Relatório Operação Watu - Fase 1

Fiscalização dos Trechos Prioritários de Recuperação
atingidos pelos rejeitos da barragem de Fundão

Dezembro de 2016

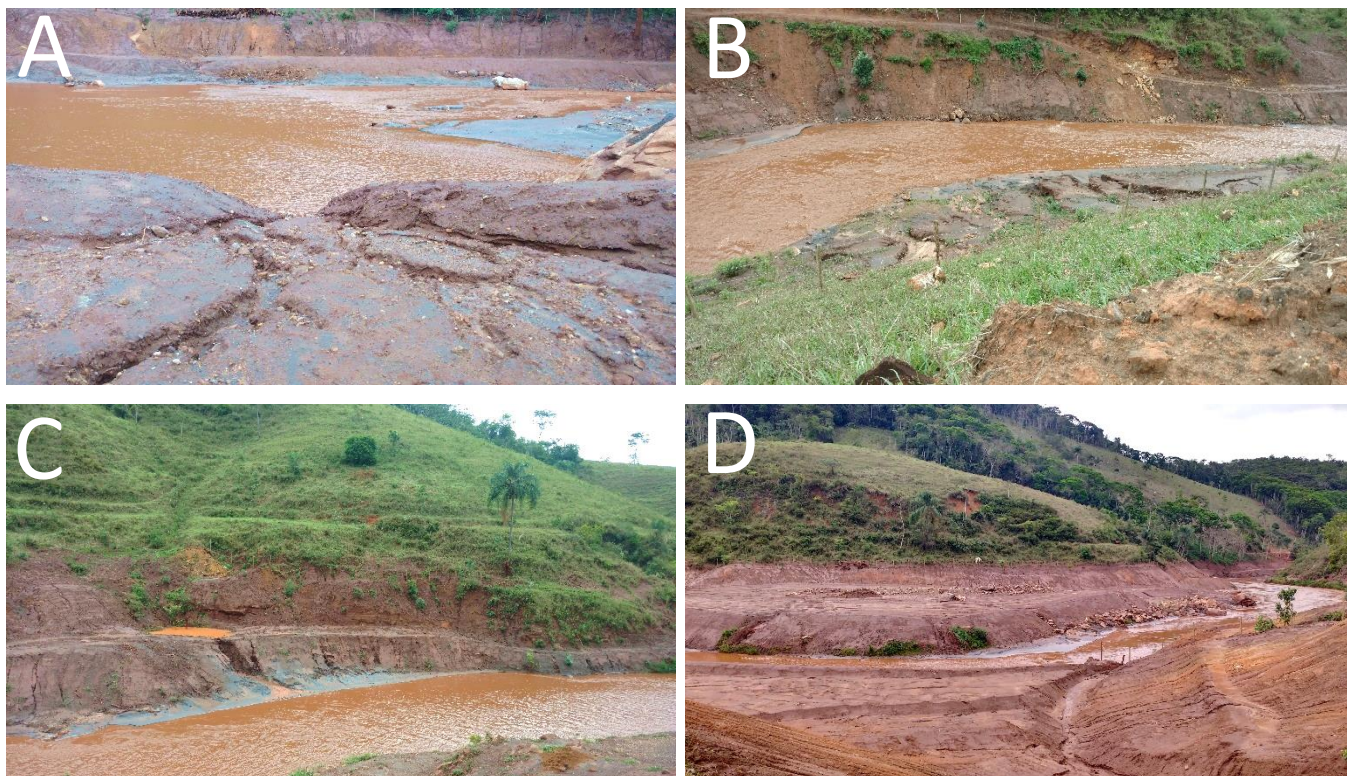
De maneira geral, os taludes marginais da margem direita estão sendo reconformados para instalação de geotêxtil e enrocamento. Estão sendo realizadas obras de drenagem para direcionamento das águas pluviais. Em algumas áreas é possível verificar ravinamentos nos trechos retaludados (Figura 6).

Devem ser realizadas obras de drenagem nos acessos e plantio/hidrossemeadura nos taludes. Deverão ser avaliadas para algumas áreas obras de contenção no talude das estradas.
